Naročnik: Javni stanovanjski sklad
Mestne občine Ljubljana,
Zarnikova 3
1000 Ljubljana

Zadeva: Pregled ovoja stavbe in stanovanj,
zaradi nastanka plesni znotraj
stanovanj

Dopolnitev št. D1 - 2706/2014 - P372
Z dne 27.6.2014

2.1. FASADA prerez konstrukcije :

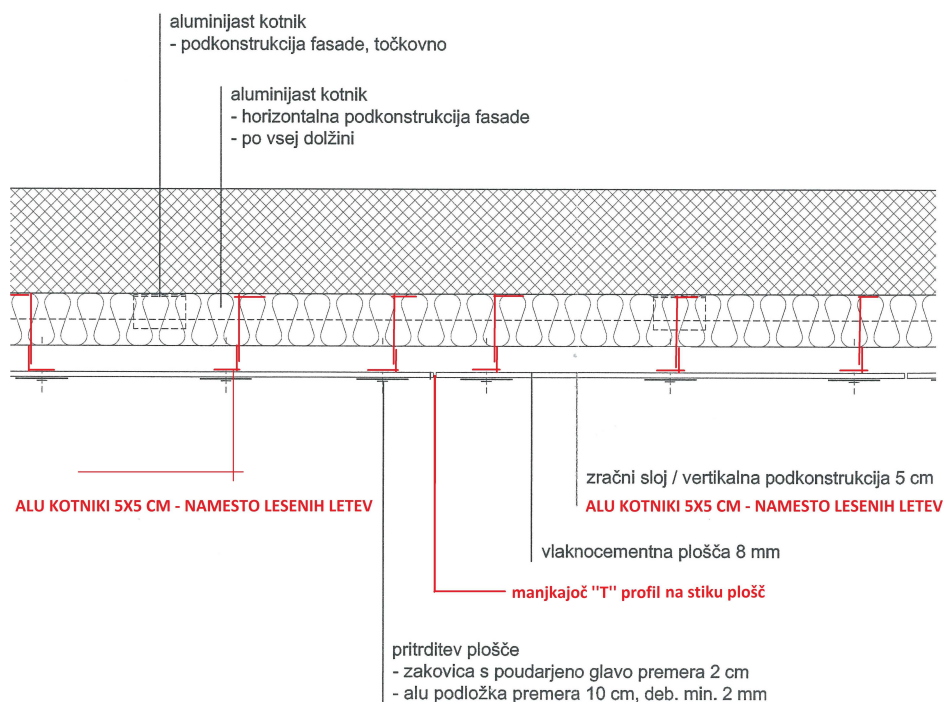
OPIS: Pri primerjavi obeh detajlov je razvidno, da je prišlo do spremembe materiala za izvedbo podkonstrukcije. Projektirana je bila lesena izvedena pa aluminjasta podkonstrukcija z "L" profili. Na zgornji sliki je vidna, na spoju plošč dodatna letva zaščiten z EPDM trakom.

2.2. FASADA detajl pritrditve plošč :

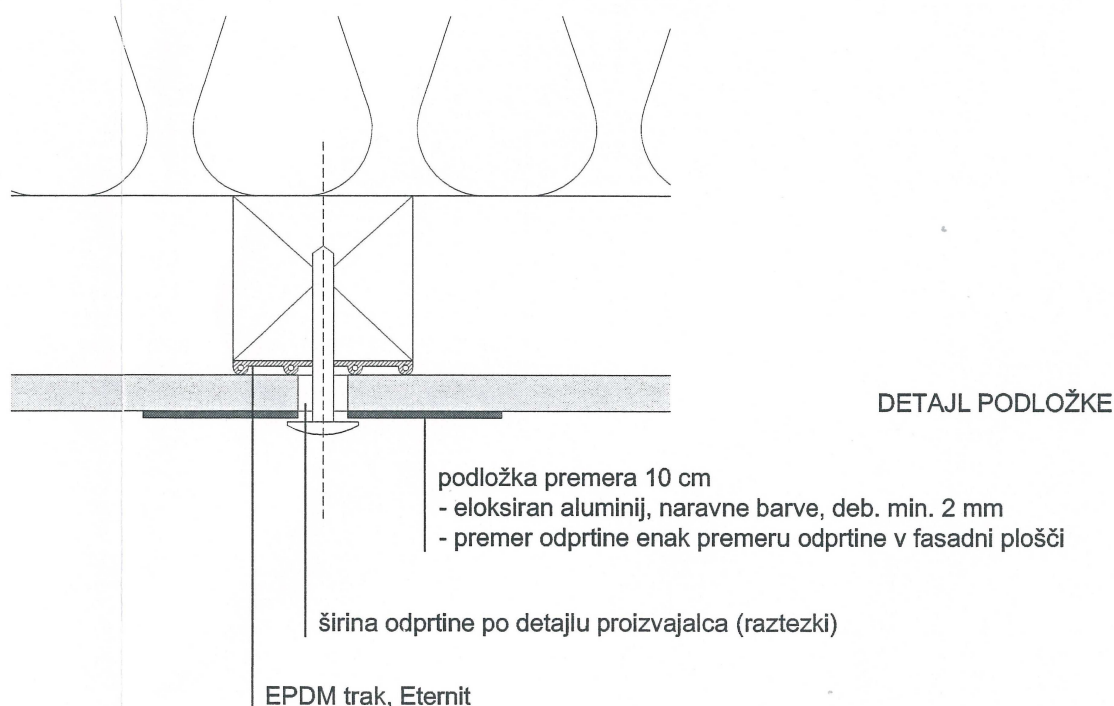
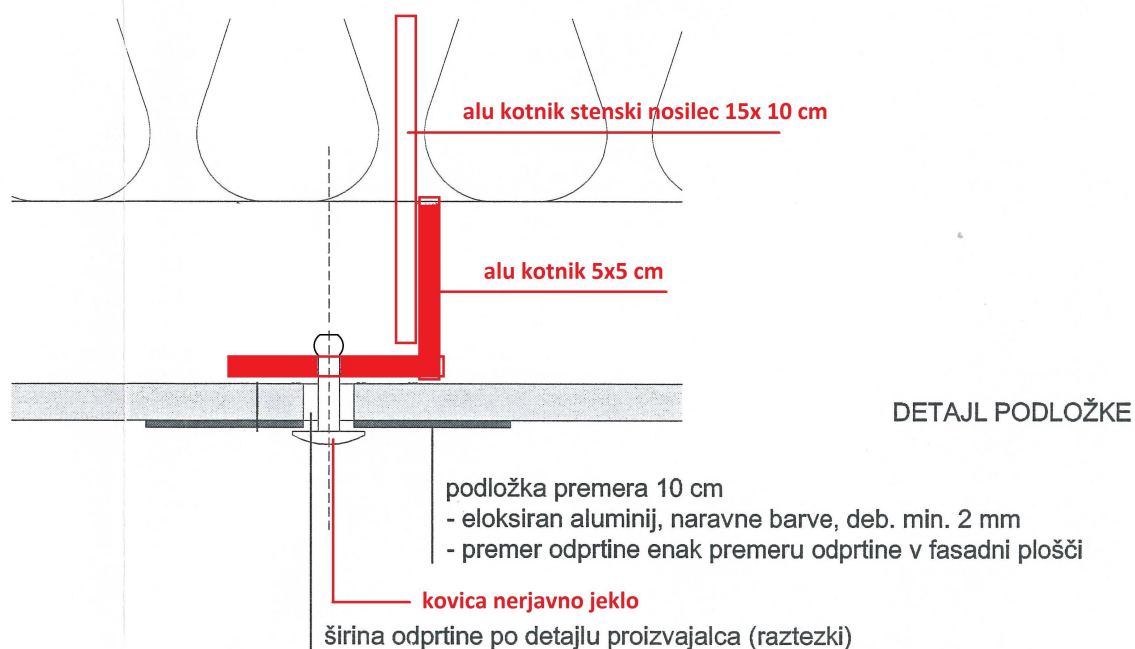
OPIS: Posledično zaradi zamenjave podkonstrukcije se je tudi sistem in material za pritrditev plošč, temu ustrezno spremenil. Namesto vijakov so bile uporabljene kovice. Izveden detajl delno ustreza navodilom proizvajalca, kar je razvidno v točki 3.1. (stiki med ploščami)

2.3. FASADA detajl stika strehe in fasade :

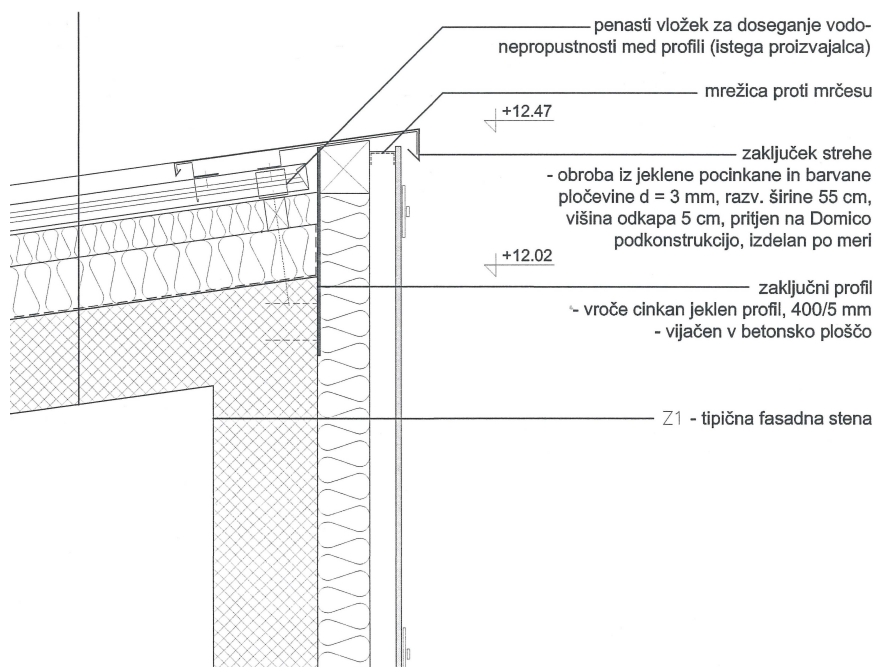
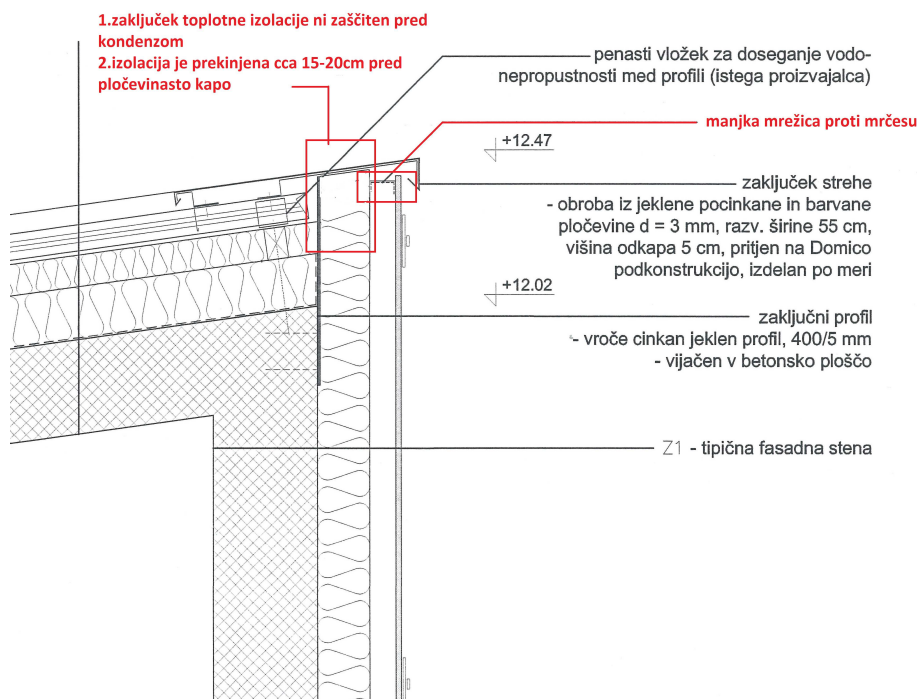
OPIS: Zaradi neizolirane pločevinaste obrobe zaključka strehe oz manjkajoče zaščitne podkonstrukcije kot npr. OSB plošča in strešna lepenka, se kondez obrobe ki nastane ob temperaturnih spremembah, steka po in za samo toplotno izolacijo. Enkratni pojav nima bistvenih posledic, če pa se zadeva konstantno ponavlja poslabša kakovost toplotne izolacije. Po projektu bi moral biti na tem mestu nameščen lesen tramič ali podobno.

2.4. FASADA detajl stika coka in fasade :

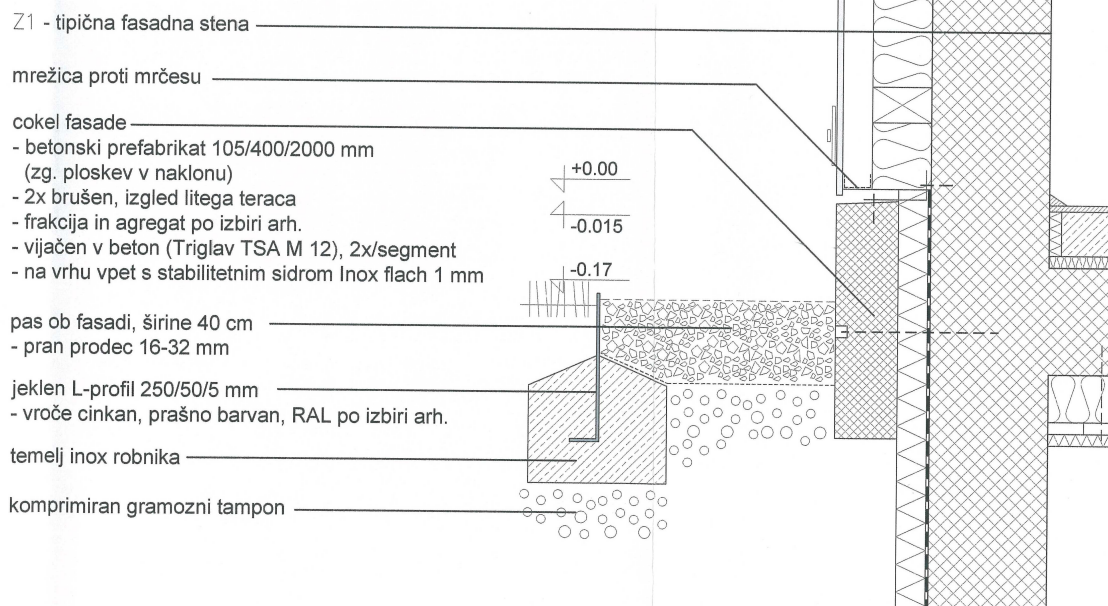
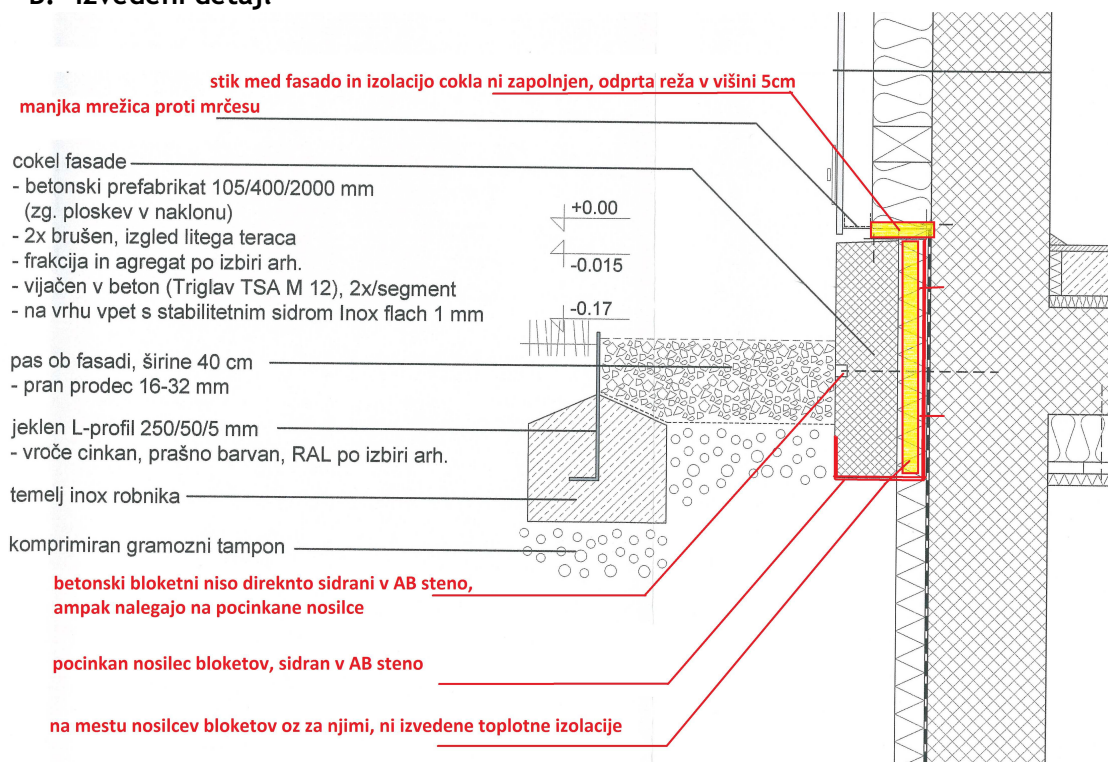
Zaradi slabo izvedenih oz neizvedenih stikov (prekinitev v višini 3-5 cm), med različnimi izolacijami in elementi nastajajo toplotni mostovi, ki se odražajo v notranjosti stanovanj (plesen). Pri ogledu je bilo moč z roko odstraniti spodnjo izolacijsko ploščo (xps), kar je znak da je samo prosto položena in lahko za njo kroži zrak in s tem ne opravlja funkcije toplotne izolacije.

2.5. FASADA detajl stika fasade in oken :

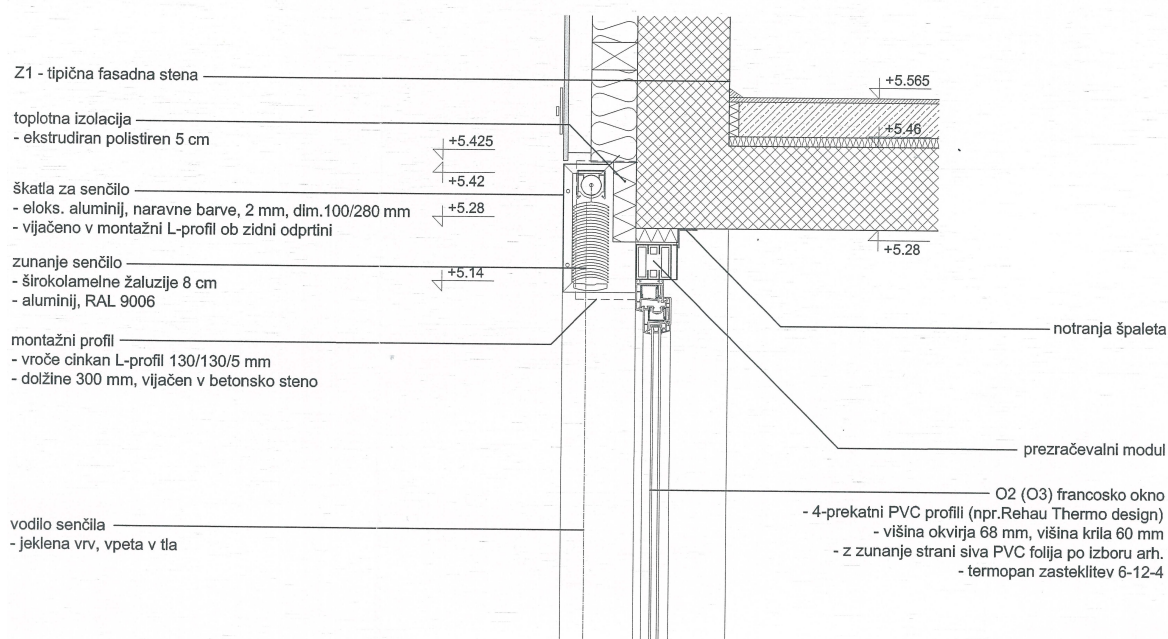
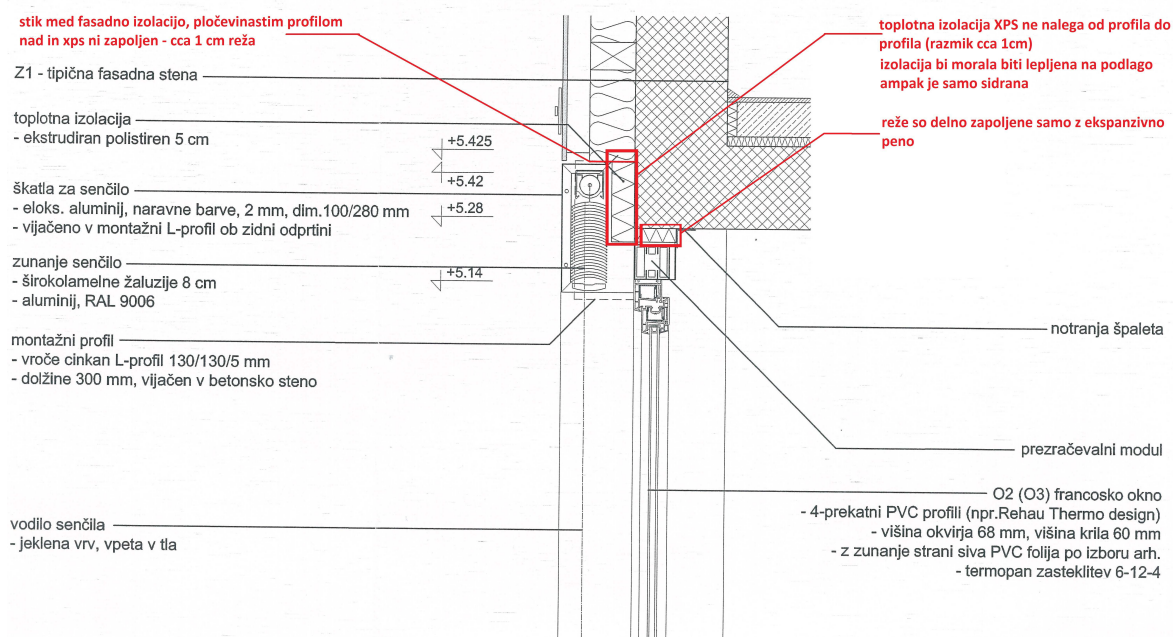
Zopet tako kot pri coku, detajl je ustrezen vendar je slaba izvedba, saj izolacijski materiali niso položeni na stik. Pri tem so nastale špranje (deb. 1-2 cm), ki omogočajo podhlajevanje sten oz kroženja zraka, med izolacijo in AB steno. Vse reže okoli oken bi bilo potrebno zatesniti do stika z fasadno izolacijo oz v širini AB sten. V projektu je tudi navedeno, da so notranje špalete obdelane oz obložene z lesom, ampak so samo obrtniško obdelane.

2.6. FASADA detajl stika fasade in škatel okenski senčil :

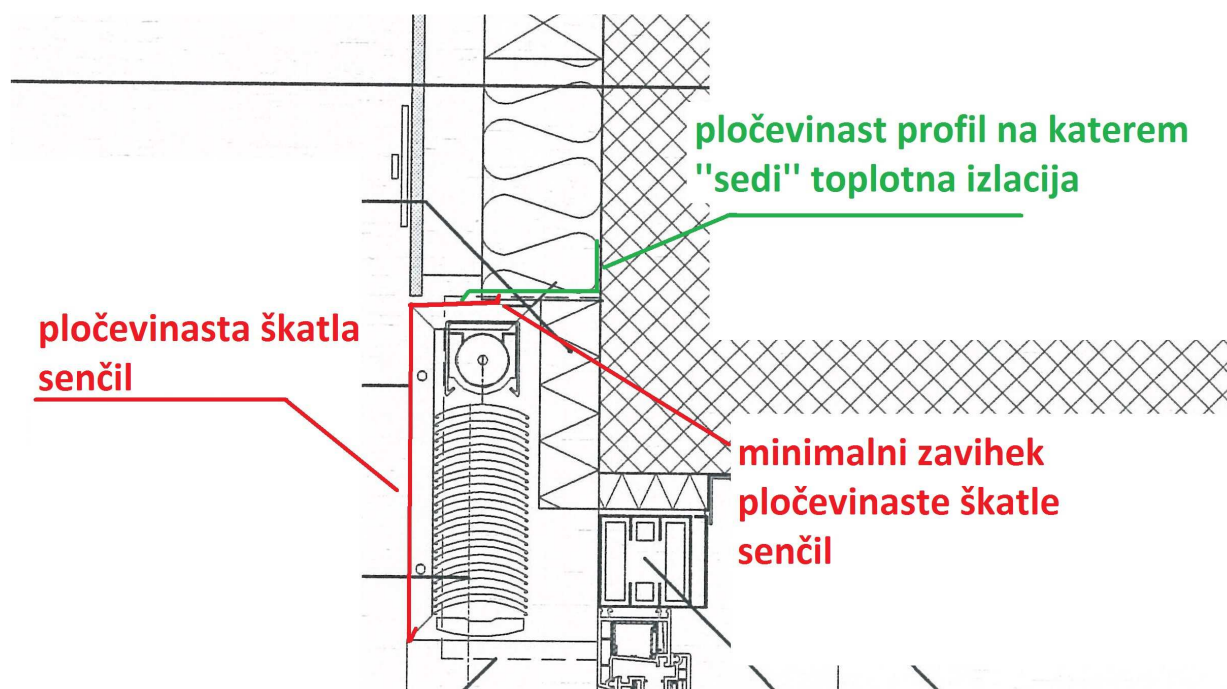
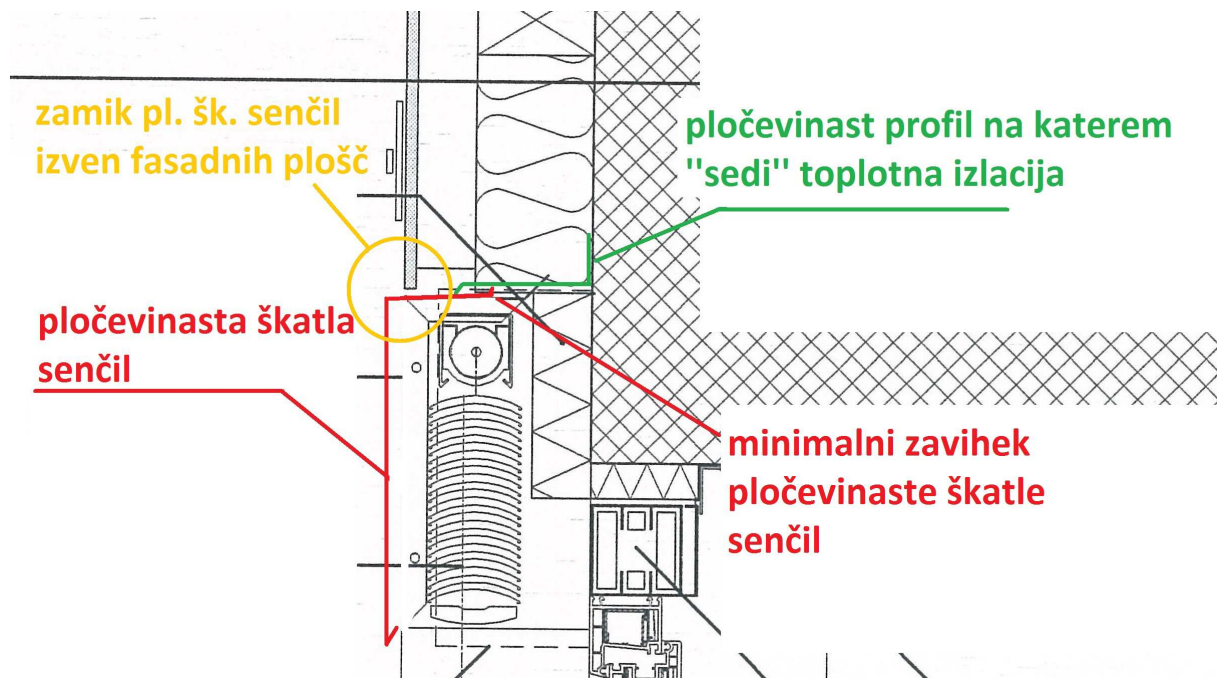
Škatle senčil so izvedene, da na določenih pozicijah segajo izven gabaritov fasadnih plošč za cca 0,5 cm do 2,0 cm. Zaradi tega lahko pride do zastajanja vode na sami pločevini, ter zatekanja za škatlo po toplotni izolaciji in stavbnemu pohištvu. Kritične pozicije so tudi tam, kjer sta okna postavljena vertikalno v "isti" liniji. Škatle senčilo bi bilo potrebno premakniti proti notranjosti ali pa namestiti dodatne odkapne profile.

3.1. FASADA prerez konstrukcije :

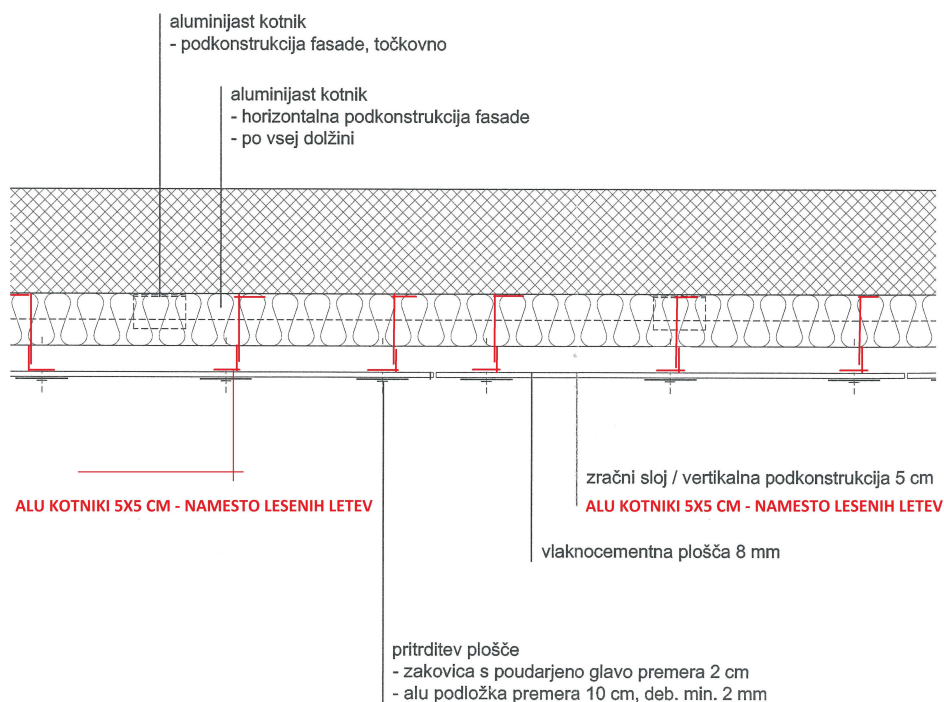
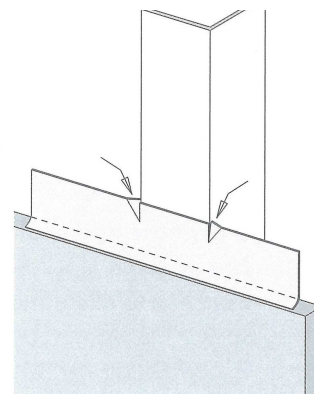
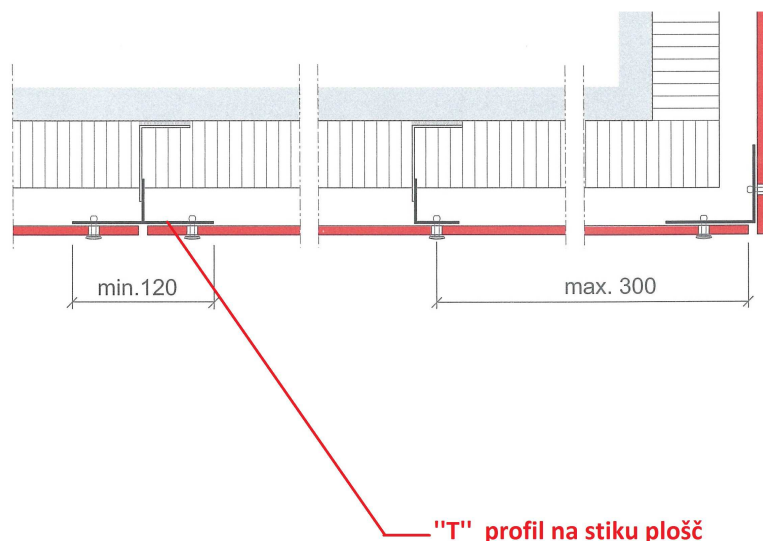
OPIS: Predlagani detajli so povzeti iz navodil proizvajalca/dobavitelja ESAL. Na podlagi primerjave je bilo ugotovljeno, da podkonstrukcija nima "T" profilov na stikih plošč (vertiklane fuge), prav tako nima vgrajeni "L" profilov na horizontalnih fugah, za preprečevanje vdora meteorne vode, mrčesa in ptic za fasadne plošče. V kombinaciji s slabo položeno izolacijo in poškodovanim zaščitnim voalom, del meteorne vode prodre direktno v izolacijo.

Stranske pomike L-profila v horizontalni fugi preprečimo tako, da L-profil na zgornjem robu malo zarežemo in zavijamo nazaj na obeh straneh na enem od vertikalnih profilov podkonstrukcije.

3.2. FASADA detajl stika strehe in fasade :

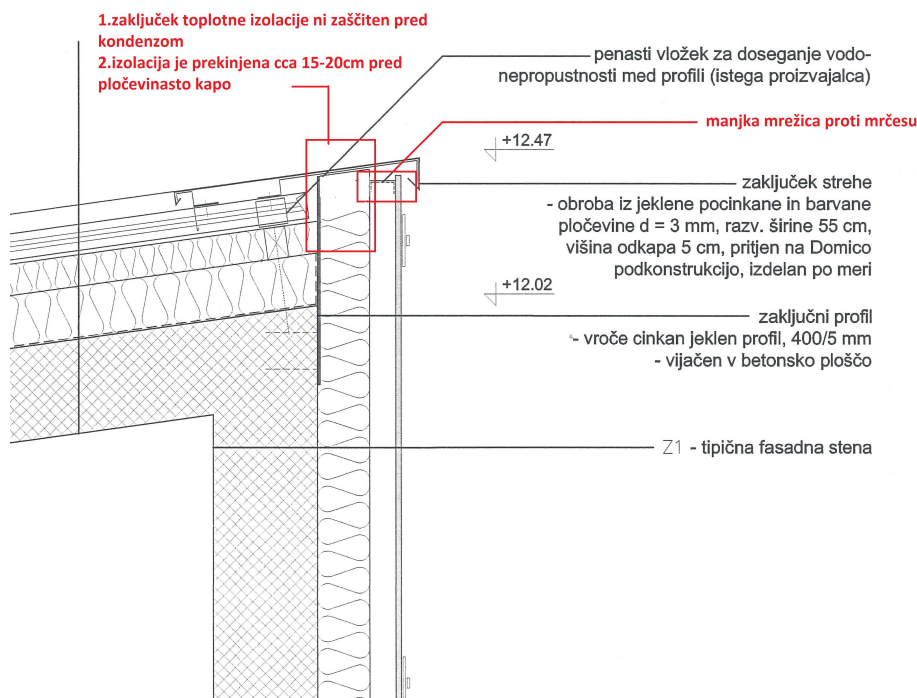
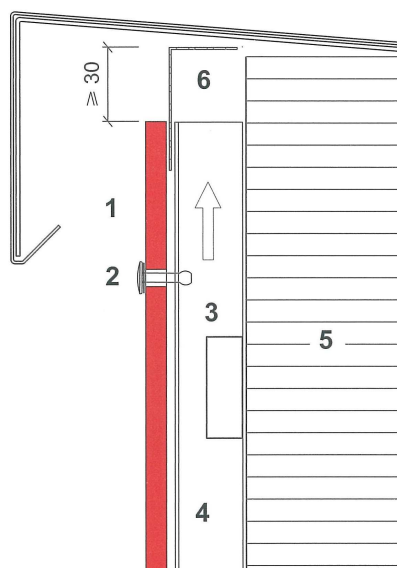
OPIS: Na detajlu ESAL je vidno, da mora potekati toplotna izolacija do pločevinaste kape. S tem se prepreči kondenziranje pločevine na mestu toplotne izolacije ob temperaturnih nihanjih. Del rešitve je podana tudi v točki 2.3.
